Reactie op voorstellen consultatietrajecten Lelystad Airport

Referentienummer CS/PPM/2017/404
Versienummer 2.0
Versiedatum 14 februari 2018

Status Definitief

Figuur 4-1 Geconsulteerd ontwerp Lelystad CTR

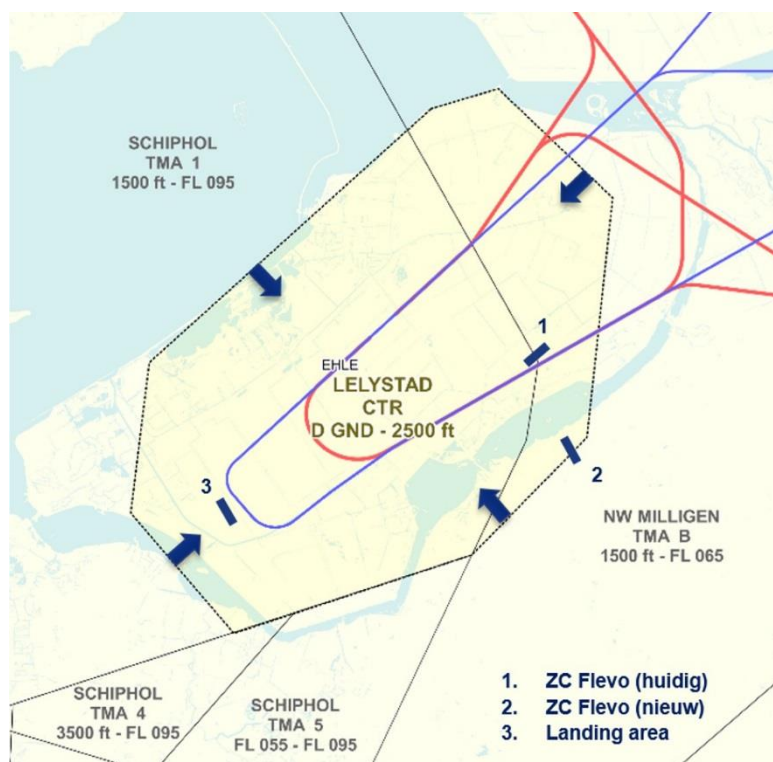
Er zijn diverse voorstellen gedaan door luchtruimgebruikers om het vanuit de toren gecontroleerde luchtruim (CTR) op Lelystad Airport te verkleinen en enkele specifieke activiteiten binnen de CTR toe te staan. LVNL en CLSK zien mogelijkheden om deze voorstellen in belangrijke mate te honoreren. De CTR is aan de hand van de gedane voorstellen verkleind en zal nu drie zeemijl (5,6 km) aan weerszijden vanaf de vliegroutes lopen. Dit is de minimale grootte die nog voldoende veiligheidsmarges bevat. Aan de noord- en zuidzijde ontstaan hierdoor corridors waarlangs de kleine luchtvaart Flevoland kan passeren. Hierdoor ontstaat meer ruimte voor de kleine luchtvaart buiten de Lelystad CTR. De luchtverkeersleiding hoeft geen toestemming te geven voor het vliegverkeer om het betreffende

luchtruim in te vliegen. Daarom is ook geen radiotelefonielicentie benodigd. De kleine luchtvaart kan vrijelijk door dit luchtruim vliegen.

Figuur 4-3 Geconsulteerd ontwerp Lelystad TMA

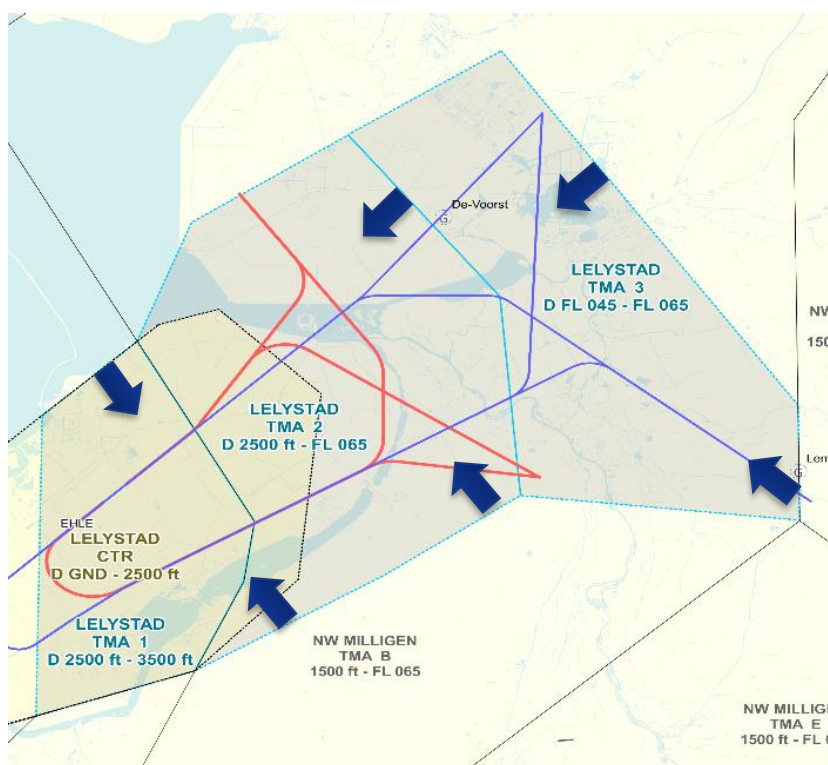
Er zijn diverse voorstellen gedaan door luchtruimgebruikers om de TMA te wijzigen. De TMA is de zone rondom de CTR waarbinnen het naderend en vertrekkend verkeer rondom de luchthaven wordt gecontroleerd. De TMA is in het nieuwe ontwerp aan de hand van de gedane voorstellen aan de noordwestzijde verkleind. Hierdoor komt meer luchtruim beschikbaar waar de kleine luchtvaart zonder toestemming te vragen aan de luchtverkeersleiding, gebruik van kan maken. Het lateraal verkleinen van de TMA op andere locaties is niet mogelijk, voornamelijk omdat voldoende ruimte nodig is om vliegtuigen op veilige afstand van elkaar te laten passeren. Figuur 4-4 toont het ontwerp van de routes binnen de TMA.

Tot slot is voorgesteld om binnen de TMA een Radio Mandatory Zone (RMZ) en Transponder Mandatory Zone (TMZ) in te stellen ten behoeve van kleine luchtvaart. Hiermee krijgt dit verkeer vrije toegang tot de TMA, zonder verplicht de verkeersleider via de radio op te roepen. Om een dergelijke verlichting van de werklust voor vliegers en verkeersleiders mogelijk te maken moet de luchtruimklasse van de TMA worden gewijzigd naar klasse E. Dit is echter niet in lijn met de in Nederland gehanteerde 'Criterium Catalogus Luchtruim⁵' (CCL) voor het beheersen van de risico's van een luchtruim waarin grote hoeveelheden VFR en IFR vluchten vliegen. Luchtruim met klasse E wordt namelijk niet gecontroleerd door luchtverkeersleiding. Dit betekent dat er geen verplichting is voor het overige verkeer aanwijzingen op te volgen, terwijl dat in gecontroleerd luchtruim wel moet. Mede hierdoor stuit dit op veiligheidsbezwaren bij de luchtvaartmaatschappijen voor groot verkeer. De TMA is daarom geclassificeerd als klasse D. Klasse D is evenwel volledig toegankelijk voor de kleine luchtvaart; er is alleen toestemming van de luchtverkeersleiding nodig en de vlieger dient over een radiotelefonielicentie te beschikken.

In 2018 zal een initiatief met LVNL/CLSK en KNVvL/AOPA worden gestart, waarbij de toepassing van een concept met RMZ/TMZ in (delen van) het Nederlandse luchtruim wordt onderzocht.

Figuur 4-5 Geconsulteerd ontwerp van wachtgebieden

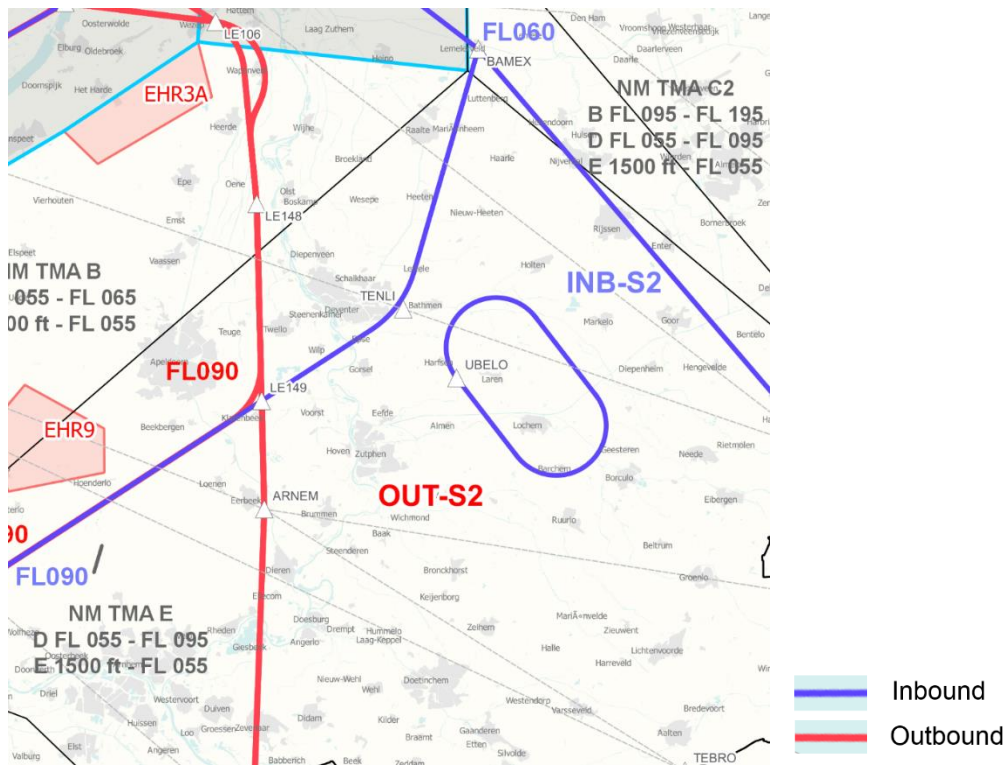
Over de hoogtes en locaties van de wachtgebieden zijn veel zorgen geuit door zowel luchtruimgebruikers als omwonenden. Luchtruimgebruikers hebben voorgesteld beide

wachtgebieden bij de IAF Noord (Steenwijkerland) en IAF Zuid (Lemelerveld) te vervangen door een enkel wachtgebied boven het vliegveld Lelystad, in lijn met de situatie bij de luchthaven Eindhoven, zodat het luchtruim in de omgeving van IAF Noord en IAF Zuid niet beperkt wordt voor zweefvliegen. Daarbij wordt voorgesteld een nieuw wachtgebied voor twee vliegtuigen boven vliegveld Lelystad te realiseren, onder wachtgebied ARTIP van Schiphol. Onderstaande figuur toont het geconsulteerde ontwerp voor de wachtgebieden en geeft schematisch het voorstel weer voor het verplaatsen van de wachtgebieden naar ARTIP.

Er is er een alternatieve oplossing gevonden die voldoet aan de uitgangspunten, en tegemoet komt aan zorgen van de omgeving. Dit houdt in het verplaatsen van wachtgebieden bij Steenwijk en Lemelerveld door één andere - hoger gelegen - locatie boven de noordelijke Achterhoek (in NM TMA E). Gelet op de ervaringen bij Eindhoven wordt verwacht dat het wachtgebied ongeveer 1 keer per kwartaal wordt gebruikt. Deze oplossing beperkt de overlast voor omwonenden doordat dit wachtgebied op FL090 gerealiseerd wordt in plaats van FL060 (of te wel op 2.700 meter in plaats van 1.800 meter), en wordt mogelijke overlast bij Steenwijkerland, Weerribben en Lemelerveld gereduceerd. Hiermee wordt tegemoet gekomen aan wensen van zowel bewoners als luchtruimgebruikers. Figuur 4-6 toont het ontwerp van het nieuwe wachtgebied.

Figuur 4-6 Nieuw ontwerp voor wachtgebied

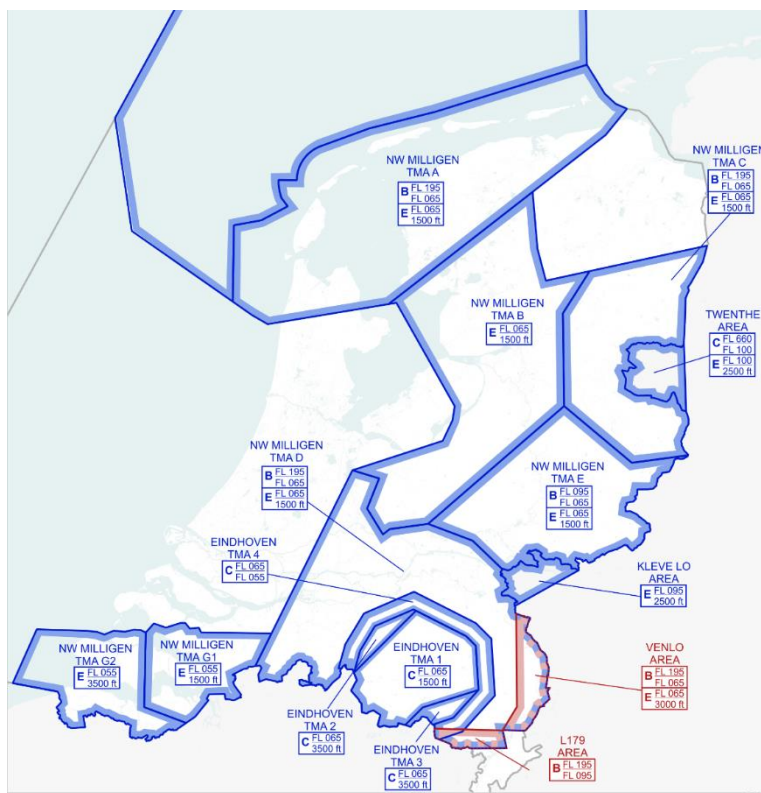
Verder is de suggestie gedaan door luchtruimgebruikers en de bewonersdelegatie om de ondergrens van wachtgebied ARTIP voor inkomend verkeer richting Schiphol met 1.000 voet (circa 300 meter) te verhogen naar FL080. Dit voorstel is tevens geïdentificeerd in de second opinion van Helios als mogelijke oplossing om negatieve effecten op de luchtruimgebruikers op Teuge en ter hoogte van Lemelerveld te verkleinen.

Uitgangspunt voor het ontwerp is dat het Schipholverkeer niet negatief beïnvloed wordt. Dit is vertaald naar een gelijkblijvend ACC-werkgebied, en dus ongewijzigde CTA East. Het verhogen van ARTIP impliceert een aanpassing van ACC-werkgebied. Dit betekent minder capaciteit voor het wachtgebied en dus een beperking van de capaciteit bij versturende omstandigheden. Opgemerkt wordt dat het aanvliegen van ARTIP op de bestaande FL070 is verweven in een veelvoud aan vliegprocedures en werkwijzen. Daarmee heeft het verhogen van ARTIP verstrekkende gevolgen voor de complete afhandeling van het verkeer naar Schiphol, en kan dus niet los van andere wijzigingen worden doorgevoerd. In het ontwerp van de aansluitroutes voor Lelystad Airport kan het voorstel daarom niet meegenomen worden. Voor de langere termijn wordt door LVNL en CLSK deze optie herkend als mogelijke oplossingsrichting voor de herziening van het luchtruim, zoals in de reactie op de second opinion van Helios is toegelicht (zie hoofdstuk 3.4).

Figuur 4-8 Geconsulteerd ontwerp sector 1 bij zuidwestelijk baangebruik

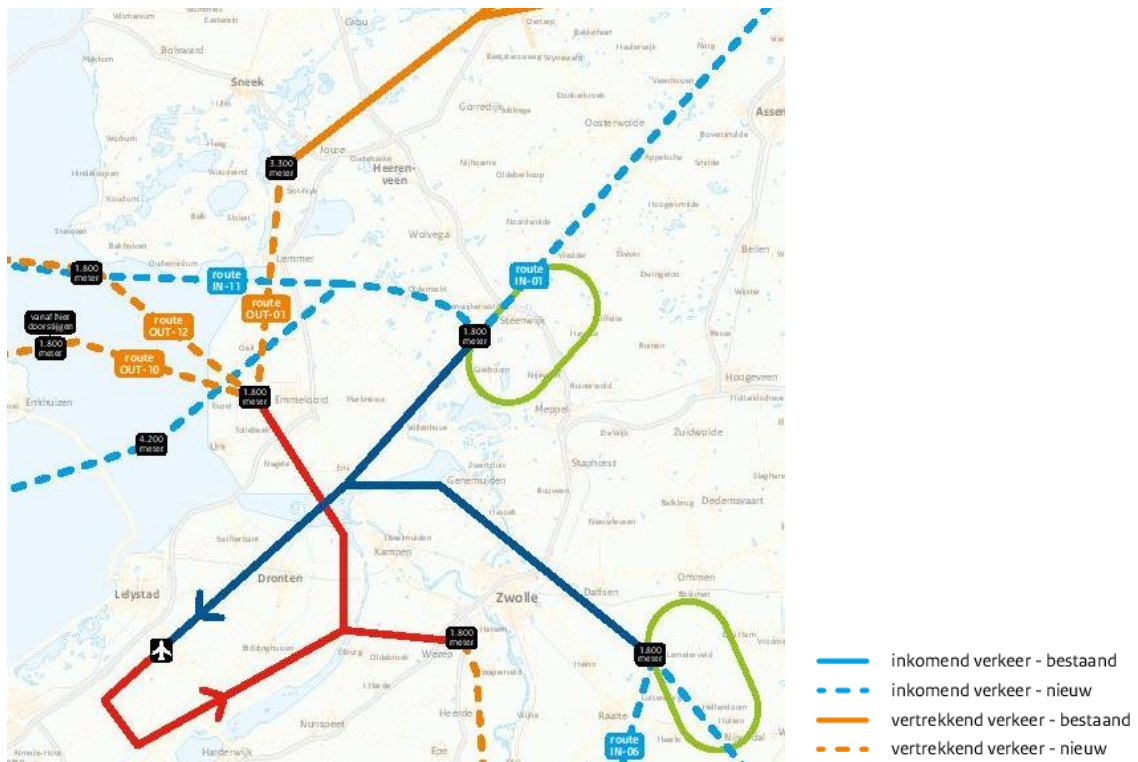
Zowel de bewonersdelegatie als de provincie Friesland hebben diverse voorstellen gedaan om de route van Lelystad Airport vanuit en naar het noorden aan te passen. Dit heeft met name betrekking op het toepassen van glijvluchtnaderingen, het ontzien van Lemmer, en natuurgebied de Weerribben. Zie Figuur 2-1 (pagina 5) voor een illustratie van de vijf luchtruimsectoren in Nederland.

In de internetconsultatie en door de bewonersdelegatie is het voorstel gedaan om de noordelijke vertrekkende route om Lemmer heen te leggen (zie Figuur 4-8). Dit is mogelijk en het ontwerp is hierop aangepast. Dit heeft naar verwachting een positief effect op de hinder. In dit gebied gelden geen formele hoogterestricties, wat betekent dat verkeer onbeperkt door kan klimmen mits de verkeerssituatie dit toelaat. Figuur 4-9 toont het nieuwe ontwerp van de aansluitroutes van en naar sector 1.

De nadering vanuit sector 1 zal in de praktijk in glijvlucht worden uitgevoerd mits dit niet leidt tot interferentie met Schiphol verkeer. Het volledig ontwerpen van de route als CDA naar Lelystad is echter niet mogelijk, omdat een vlucht die een CDA uitvoert in zijn dalprofiel rekening houdt met een ononderbroken, onverstoorde daling. Dit vereist dat het gebied vanaf de hoogte waarop de daling wordt ingezet vanuit sector 1 tot de hoogte van de IAF (Steenwijkerland), het punt waar vliegtuigen het luchtruim rondom Lelystad binnen vliegen, vrij is van ander verkeer. Dit is in het geval van de route naar IAF Noord een dusdanig groot gebied waar veel Schiphol verkeer vliegt dat deze onverstoorde nadering niet kan worden gegarandeerd en dus interferentie met Schiphol verkeer kan optreden.

Het verhogen van de IAF Noord zelf is niet mogelijk omdat dit negatieve effecten heeft op de capaciteit voor Schiphol.

Figuur 4-9 Nieuw ontwerp aansluitroutes van en naar sector 1

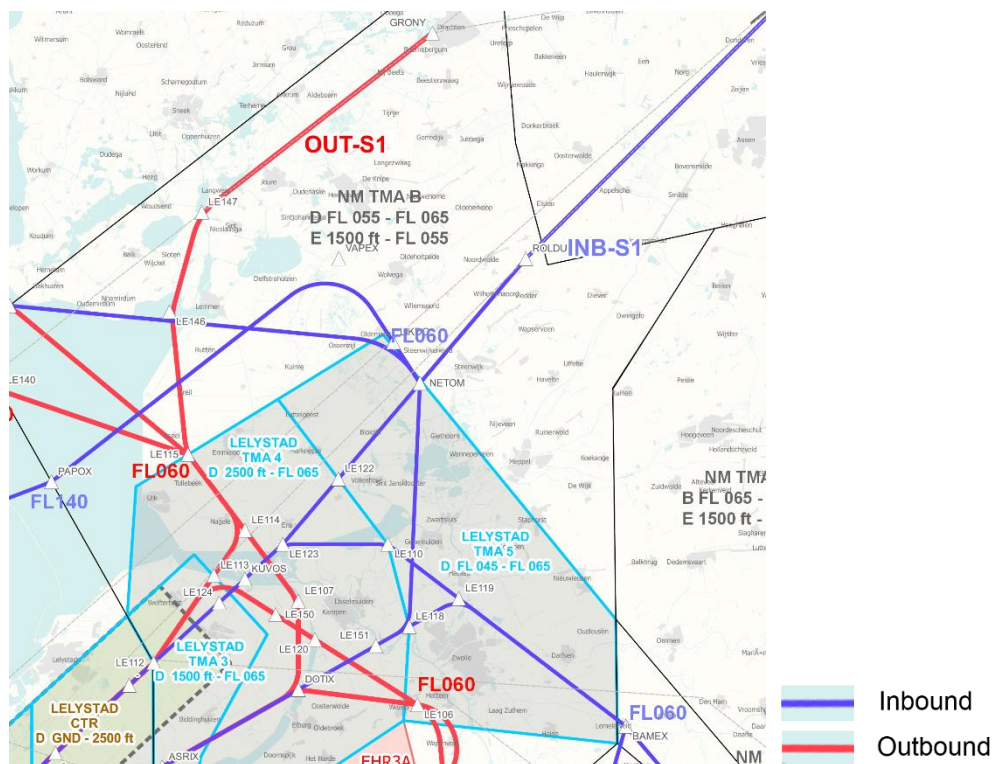
Daarnaast is in het huidige routeconcept, na veelgehoord commentaar, de route nabij de Weerribben geoptimaliseerd. IN-13 bevat nu een grotere bocht richting IAF Noord waardoor de Weerribben grotendeels wordt ontzien.

Figuur 4-10 Geconsulteerd ontwerp sector 2 bij zuidwestelijk baangebruik

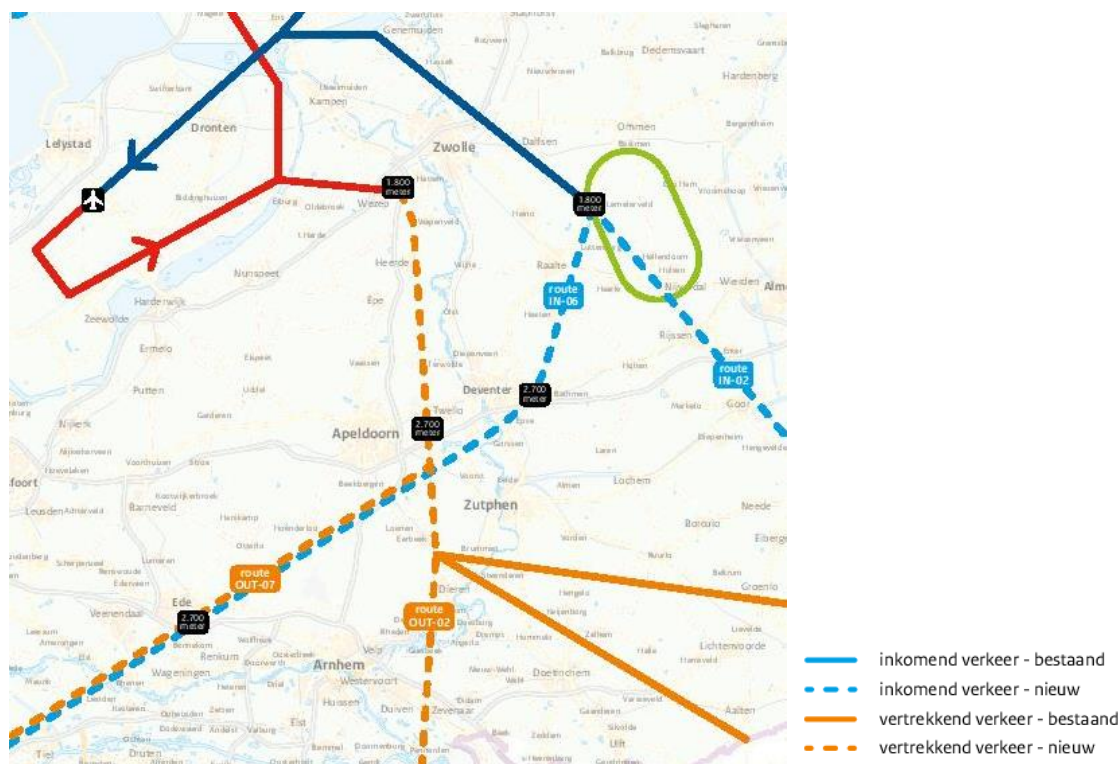
Voor het verkeer vanuit sector 2 (oosten) stellen de bewonersdelegatie en de provincie Overijssel – net als voor sector 1 - voor om de naderingsroute met een glijvlucht (CDA) uit te voeren. Daarnaast adviseert de bewonersdelegatie om het inkomend verkeer te laten kruisen boven het uitgaande verkeer, zodat het verkeer boven Zwolle hoger vliegt.

Verkeer vanuit sector 2 zal in de praktijk vanaf RKN (grens met Duitsland) een glijvlucht maken tot Zwolle. Dit verkeer zal hoger vliegen over IAF Zuid nabij Lemelerveld dan in het geconsulteerde ontwerp. Omdat bij bepaalde weerscondities (zoals flinke meewind) het kan voorkomen dat een vliegtuig boven FL060 uitkomt bij IAF Zuid, is de afspraak gemaakt dat er bij IAF Zuid gevlogen wordt op een hoogte van FL060 of hoger. Daarmee wordt invulling gegeven aan de wens van de bewonersdelegatie en de provincie Overijssel.

Vanaf Zwolle wordt in de praktijk een glijvlucht gemaakt naar de baan bij zuidwestelijk baangebruik. Dit is niet geheel mogelijk bij noordoostelijk baangebruik, aangezien er dan deels horizontaal moet worden gevlogen boven Flevoland, onder de Schiphol TMA.

Figuur 4-11 Ontwerp aansluitroutes van en naar sector 2

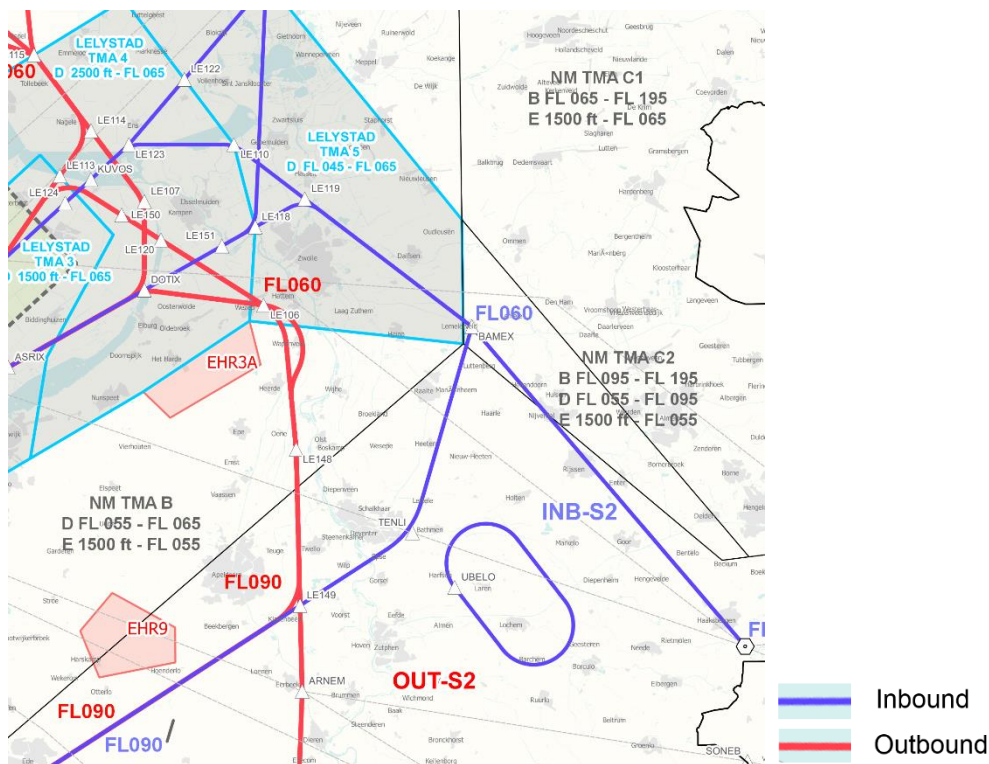
Voor de vertrekroutes naar sector 2 zijn zowel door de bewonersdelegatie als tijdens de internetconsultatie voorstellen gedaan om enkele woonkernen te ontzien. LVNL/CLSK heeft voor twee specifieke verzoeken oplossingen uitgewerkt. Ten eerste is in het definitieve ontwerp de route oostelijk van Heerde en ten tweede ook oostelijk om Oene gelegd, om geluidhinder in beide dorpen zo veel mogelijk te beperken (Figuur 4-11).

De locatie van het eindpunt van de vaste vertrekroute pal na Wezep is onderdeel van de aan de Alderstafel bestuurlijk overeengekomen routeset B+. Aan de Alderstafel is bestuurlijk afgesproken dat vliegtuigen minimaal op 1.800 meter het “oude land” bereiken. Gelet op de complexiteit van het luchtruim boven Wezep en de verwevenheid met de routeset B+ is een wijziging in deze route niet in het lopende validatieproces mee te nemen. Er is wel ruimte om samen met de betrokken gemeenten en provincie te verkennen op welke wijze – en met welk tijdsplan – een optimalisatie van de ligging en het gebruik van de route boven Wezep binnen de uitgangspunten van B+ mogelijk is. De ontwerpvrage die hier voorligt leent zich om te komen tot lokale optimalisatie gebruikmakend van de experimenteerruimte, zoals deze in de Aldersafspraken is voorzien.

Figuur 4-12 Geconsulteerd routeontwerp van/ naar sector 3

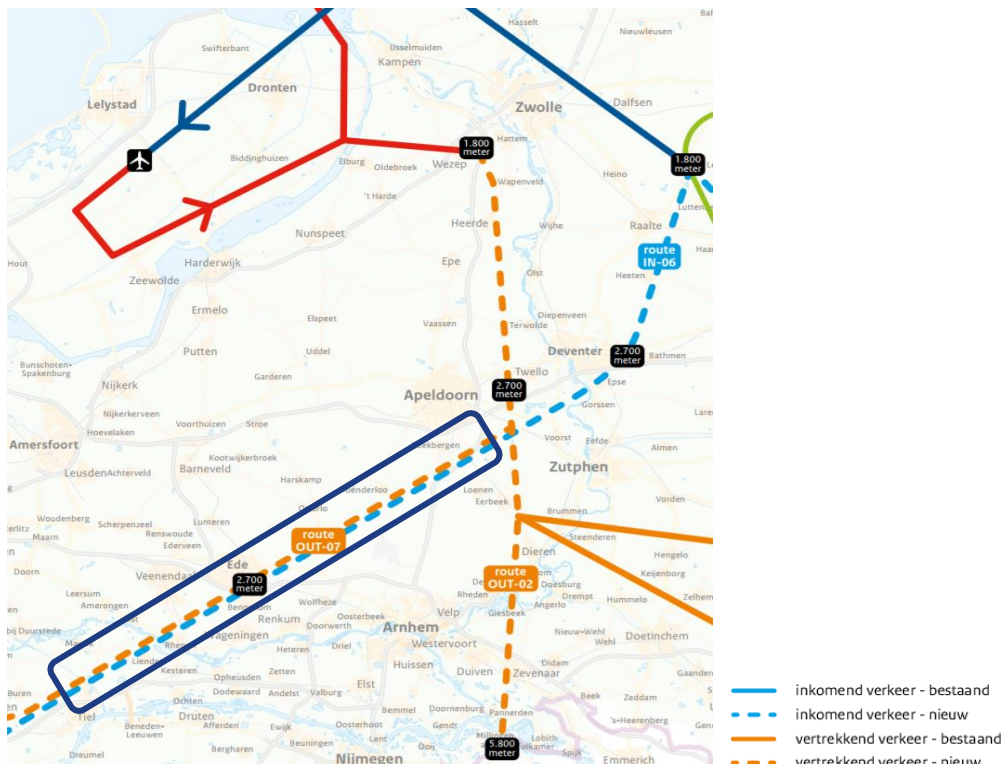
Naar aanleiding van een Bestuurlijk Overleg in december 2017 met diverse provincies is gevraagd om specifiek voor de routes over Wezep en Ede een uiterste inspanning te doen om de overlast tot een minimum te beperken. Ter hoogte van Ede is een alternatieve route mogelijk, die weliswaar ten koste gaat van de flight efficiency, die minder over bebouwd gebied loopt. De alternatieve route loopt dan niet over Ede. Wethouders in de betreffende regio zijn geïnformeerd over dit alternatief. Uit de validatie van de routes moet blijken of dit alternatief ook operationeel werkbaar is.

De bewonersdelegatie heeft de suggestie gedaan af te zien van de aansluitroutes op sector 3 (van en naar het zuiden van Nederland) en in plaats daarvan gebruik te maken van de in- en uitvliegroute van en naar sector 2 of sector 4. Eén van de uitgangspunten voor het ontwerp is dat de luchthaven ontsloten wordt vanuit alle richtingen/sectoren, omdat extra omvliegen zeer ongewenst is voor luchtvaartmaatschappijen en tot additionele geluidhinder leidt op andere

Provincie Gelderland heeft gevraagd een eerdere routewijziging terug te draaien, waarbij inkomend verkeer ten zuiden en oosten van Arnhem vliegt (deze route was conditioneel). Het terugdraaien van deze routewijziging is niet mogelijk vanwege militaire oefengebieden en de beperkt beschikbare capaciteit van het militaire luchtruim rond Eindhoven.

locaties. Daarnaast leidt het opheffen van deze route naar sector 2 of sector 4, tot meer hinder in deze sectoren. Ook hebben de routes van en naar sector 4 en 5 een beperkte capaciteit. Het toevoegen van de verkeersvolumes van sector 3 leidt tot extra interferentie met het Schipholverkeer en dus daling van de capaciteit voor Schiphol. Het voorstel is daarom niet haalbaar.
